Informe Consolidado de Solicitud de Aclaraciones, Rectificaciones y/o Ampliaciones a la Declaración de Impacto Ambiental del Proyecto "Colegio San Francisco de Asís"

Nombre del Titular : Inmobiliaria Santa Clara SpA
Nombre del Representante Legal : Alberto Agustín De Los Dolores Vial Eguiguren
Dirección : Cerro Catedral 12.150, Las Condes

El presente Informe Consolidado de Solicitud de Aclaraciones, Rectificaciones o Ampliaciones a la Declaración de Impacto Ambiental del proyecto "Colegio San Francisco de Asís", contiene las observaciones generadas en virtud de la revisión de la Adenda.

Imagen 12. Vista del área aportante de las quebradas Codos Norte, QSN1 y Codos Sur en el punto de interés.
(Fuente: Elaboración propia.)

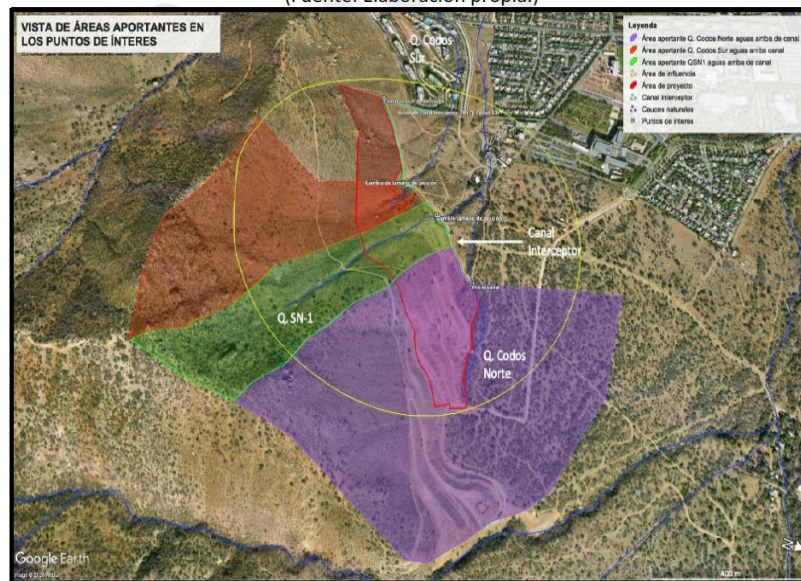
- a) De acuerdo con la Figura 31 de la Adenda y lo señalado en punto 3.1 del Anexo 2.9 de la Adenda, proyecto de aguas lluvias, el área aportante corresponde a 67.738 m², considerando las superficies impermeables del proyecto que drenan hacia un dren de infiltración. Sin embargo, de acuerdo con lo presentado en el punto 8.1 del Estudio Hidrológico del Anexo 3.10 de la Adenda, las cuencas aportantes corresponden 0,66 km² (660.000 m²). Al respecto, considerando que el proyecto se emplaza en una zona natural de pendientes y no urbanizada, se solicita al titular aclarar si la memoria de cálculo del sistema de aguas lluvias considera este aspecto y considera algún sistema de contención de aguas y/o desvío de las aguas del área aportante, previo a la llegada a las instalaciones del proyecto, y por tanto, el sistema este diseñado para contener las aguas que no infiltren en el terreno (se adjunta figura esquemática).

Figura 3. Esquema completo para la evaluación de impactos

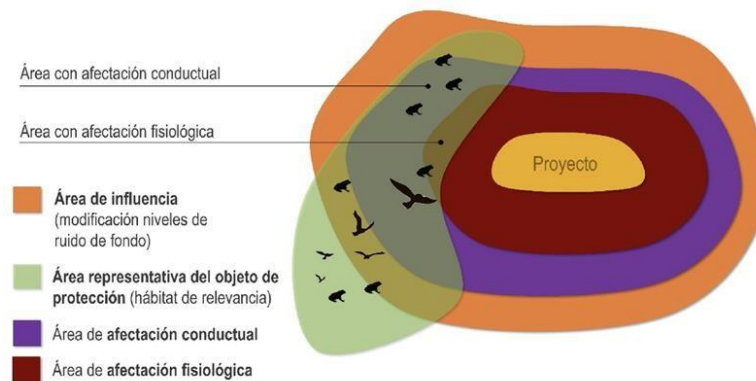
4.7. Con relación al punto 4.2.2 y Figura 7 del Anexo 3.3 de la Adenda, Estudio de ruido y vibraciones ítem Fauna Nativa, se solicita al titular ampliar la información para descartar el impacto por ruido en fauna tanto sobre los hábitats de relevancia, para las fases de Construcción y de operación, considerando:

- a) Rectificar la evaluación del impacto a los hábitats de relevancia presentada dado que los 5 puntos se consideran poco representativos, especialmente en la zona de bosque nativo de preservación.
- b) Incluir un análisis esquemático siguiendo las directrices de la Figura 3 del documento “Criterio de evaluación en el SEIA: Evaluación de Impactos por ruido sobre fauna nativa” (SEA, 2022) para cada uno de los hábitats identificados.

- c) Incluir una tabla detallando la extensión (m² o km²) de las áreas de afectación en las que se superan los umbrales, así como el porcentaje del área de afectación en relación con el total del hábitat (polígono).
- d) Ampliar la presentación e incluir una justificación de la delimitación de los polígonos utilizados para caracterizar aquellas áreas en donde se concentran especies nativas o que puedan asociarse a sitios de relevancia para su nidificación, reproducción o alimentación (habitat de relevancia), de acuerdo con el punto 2.2.1 del Criterio ruido en fauna, SEA (2022). En el análisis deberá referirse a la fauna en estado de conservación encontrada en el área de influencia del proyecto.
